## **Oggetto: Progetto definitivo AREA 2 per il completamento della passeggiata pubblica e realizzazione di zona per la nautica - Comune di Portovenere (SP)**

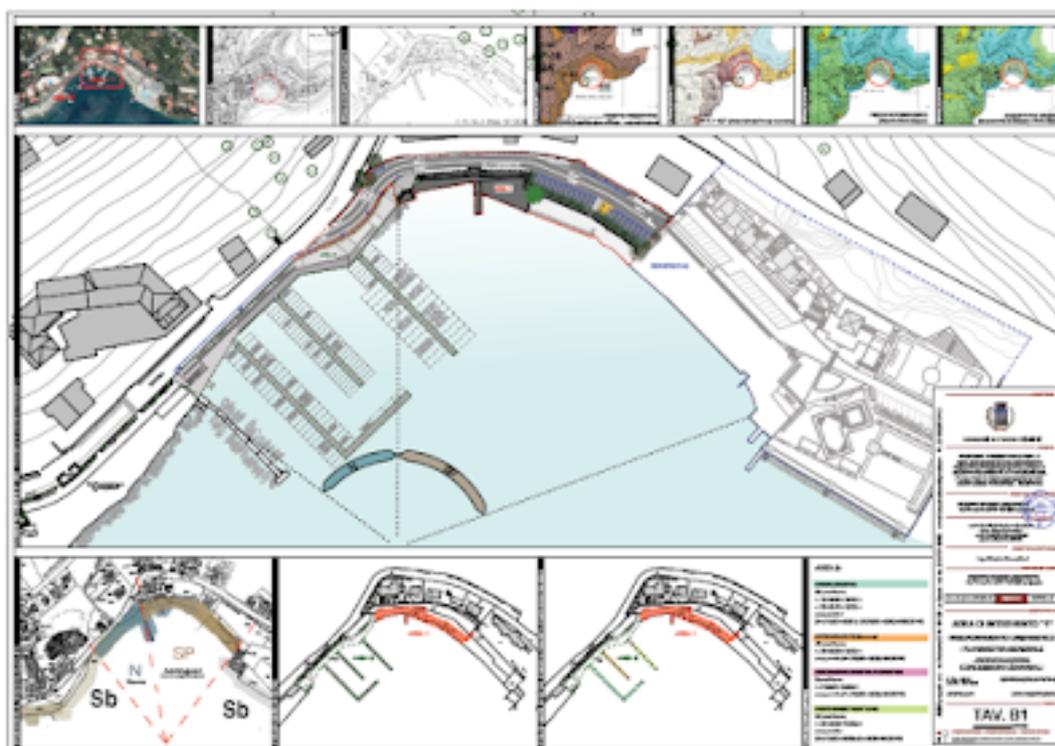
La creazione della nuova zona dedicata alla nautica cancellerà una piccola spiaggia libera, la Sp4 nella carta attuale, che, seppure di dimensioni modestissime, è costantemente frequentata e apprezzata da molti utenti.

Su questa piccola spiaggia verranno costruite le infrastrutture a terra asservite alla zona nautica con conseguente interrimento, cementificazione e modifica della linea di costa. Soprattutto la necessità dell'interrimento è bene evidenziata nella foto sotto, anche se scattata in periodo invernale e quindi quando l'erosione ha raggiunto il suo massimo.
